Technical Bulletin

K02/K035468XS voor PSA 1.8 en 2.0 16V motoren

GATES REFERENTIE:	K02/035468XS
MERK:	CITROEN / FIAT / PEUGEOT
MODEL:	Evasion, Synergie, XM, Xantia, Xsara, ZX, Ulysse, 306, 406, 605, 806
MOTOR:	1.8 16V, 2.0 16V
MOTOR CODE:	XU7JP4, XU10J4R, XU10J4RS, RFV

Fig. 1 Manuele spanrol (K025468XS)

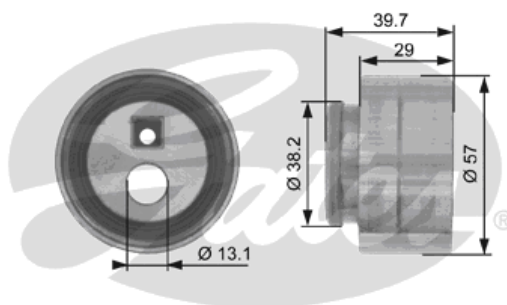
PowerGrip® Kit K025468XS wordt gebruikt voor de PSA **2.0** 16V motoren. Deze kit bevat de originele manuele spanrol (OE ref. 082935, 9622574480. Gates ref. T41258). Zie Fig. 1.

Fig. 2 Automatische spanrol (K035468XS)

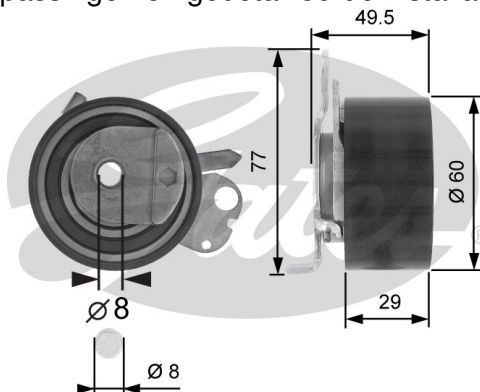
PowerGrip® Kit K035468XS is alleen voorgeschreven voor de PSA **1.8** 16V motoren. Het bevat een automatische spanrol (OE ref. 082969, 9635336880. Gates ref. T43050 – zie Fig. 2) als een upgrade van de oorspronkelijke gemonteerde manuele spanrol. Deze vervanging wordt aanbevolen en toegepast door Peugeot/Citroen; de manuele spanrol mag dus niet langer gebruikt worden op de 1.8 motor. Onze kit bevat een brochure welke een overzicht geeft van de complete samenstelling, toepassingen en gedetailleerde installatieprocedures.

Fig. 3

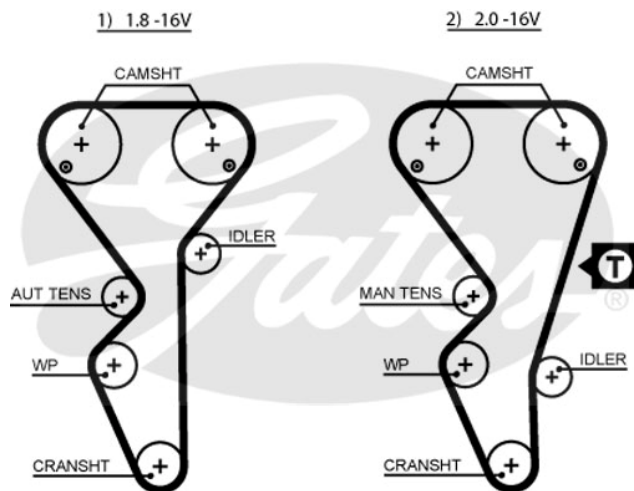
catalogus) te raadplegen. Tevens concludeerden wij dat de loopschema's van de riem die wij gebruikten niet 100% juist waren; de meelooprol van de 2.0 16V motor is lager in de aandrijving gepositioneerd. Fig 3 is het correcte loopschema.

De spanning op deze 2.0 16V motor moet gecontroleerd worden (met Gates' STT-1) tussen de rechter nokkenasschijf en de meelooprol (voer 5468XS-2 in). Onze loopschema's en aanbevelingen op de distributieriem/kit verpakkingen zullen aangepast worden.
